改善箇所説明図

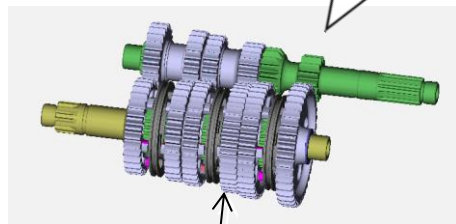
基準不適合発生箇所
トランスミッションギヤアッシ

エレクトロニックコントロールユニット

動力伝達装置において、エレクトロニックコントロールユニット(ECU)のエンジン制御プログラムが不適切なため、変速ギヤが噛み合わない場合にエンジン回転数が急激に上昇し、再度繋がる際にギヤに高い衝撃力が加わることがある。そのため、アウトプットギヤが破損し、変速できなくなり、最悪の場合、ギヤの破片が噛み込みエンジンがロックするおそれがある。

全車両、エレクトロニックコントロールユニット(ECU) のエンジン制御プログラムを対策プログラムに書き換える。
